COMMUNE DU POIRE-SUR-VIE

Demande d'autorisation environnementale pour des travaux de restauration du ruisseau du Ruth et de réaménagement du plan d'eau du Moulin à Elise

RAPPORT D'ENQUÊTE PUBLIQUE / 1° PARTIE

CONCLUSION ET AVIS DU COMMISSAIRE ENQUÊTEUR

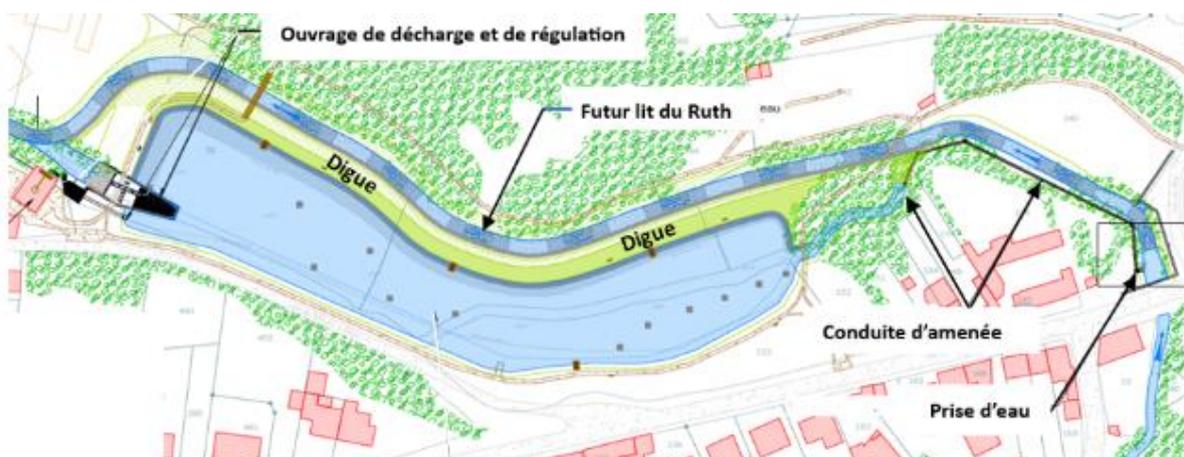
La commune souhaite conserver et remettre en état le plan d'eau en vue d'obtenir sa régularisation. Ce choix écarte la solution consistant à « remettre le Ruth dans son lit ». Il écarte aussi la solution d'un simple curage qui serait contraire à la réglementation. L'isolement du plan d'eau, qui est la condition pour sa régularisation, implique la réalisation d'un contournement. Pour des raisons d'esthétique et de coût, il a été choisi de le réaliser par la droite, comme représenté ci-après.
